**D6AW67Q0**

**PARA: C4 BREAK DESDE OPR 11194**

Paso a modo economía demasiado frecuente :  
Con el motor apagado, el cambio a modo económico es demasiado rápido (La radio se corta)

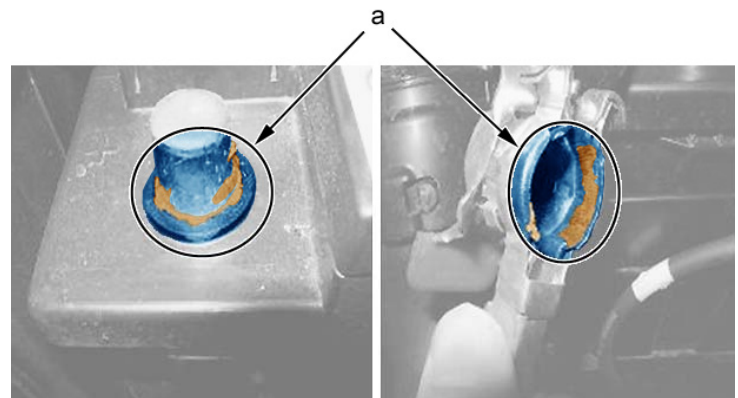
NOTA : La oxidación de los bornes de la batería provoca un descenso del estado de carga medido por la caja de estado de carga batería (BECB)

Controlar los bornes y los terminales de la batería .

Si hay signos de corrosión ( en "a") : Limpiar los bornes y los terminales de la batería .
